リコールの届け出に伴う建設機械の事故防止について

リコールの届け出に伴う建設機械の事故防止について

リコール届出一覧表

改善箇所説明図

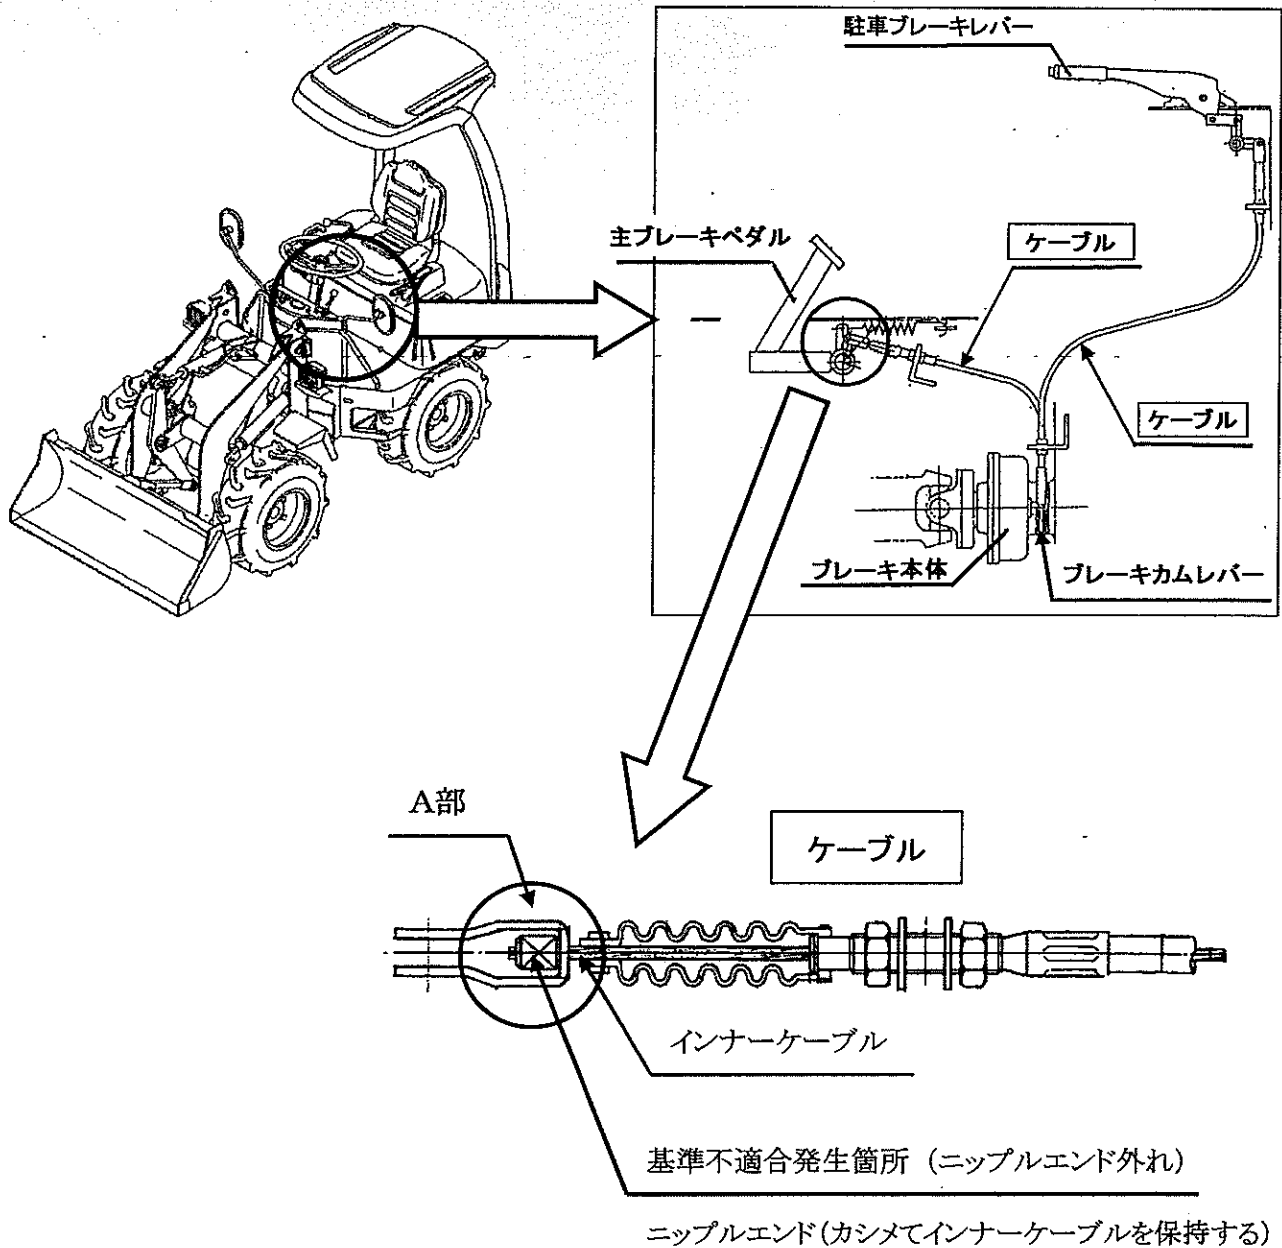
ケーブル式ブレーキにおいて、ブレーキペダル及び駐車ブレーキレバーとブレーキカムレバーを繋いでいるそれぞれのケーブルのニップルエンドのかしめが不適切なものがあるため、ブレーキ操作をした時にニップルエンドが外れ、主ブレーキまたは駐車ブレーキが作動しなくなるおそれがある。

全車両、ブレーキペダル及び駐車ブレーキとブレーキカムレバーを繋いでいるそれぞれのケーブルを良品と交換する。

注: は、交換部品を示す。 識別: ケーブルのU金具A部に黒丸2個所表示。
